No. 855-0275A

CPU基板 (UR 形 200V 級横行インバータ用) 変更のお知らせ[改訂]

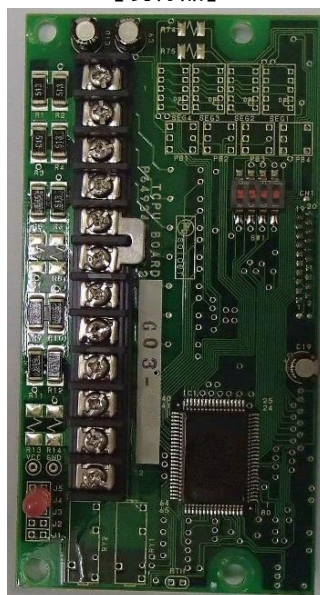
CPU基板変更

高機能化及び品質向上

- (1) 7セグLEDを搭載し、運転周波数・加減速時間等の設定が可能になりました。
- (2) 外部出力（異常出力、運転中出力）を標準搭載しました。
- (3) 運転信号逆操作による急減速運転が可能になりました。
- (4) 今までご使用頂いた CPU 基板と取付互換です。
- (5) 追加機能の詳細及び設定方法については取扱説明書を参照下さい。
